HM-101/パールホワイト 2012年モデル 仕様変更のご案内

平素より弊社製品をご愛顧いただき誠にありがとうございます。
このたび【超音波噴霧器 HM-101/W 2012年モデル】に関しまして
改善のため一部仕様を変更させていただきましたのでご案内いたします。

仕様変更箇所

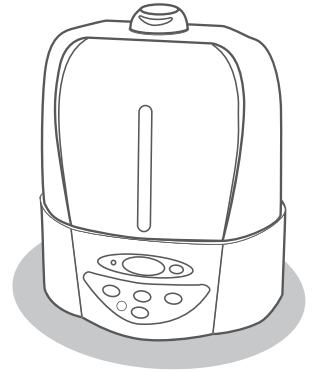
- ①タンクが割れにくい ABS 素材になりました。
- ②タンク内部筒部分に 500cc と 1,000cc の目印がつけました。
■原液計量目安にラインが 2 本入りました。吹出口に近いラインが 500cc です。

- ③本体底面に水抜き穴を開けました。
■本体内部に液体が入り故障の原因になっていたのを、水抜き穴を開け故障対策を行いました。
- ④本体送風口を液体が入りにくい形状に変更しました。
■タンク取り外し時や液体排水時に送風口から本体内部に液体が入りやすかったのを、液体が入りにくい構造に改良しました。
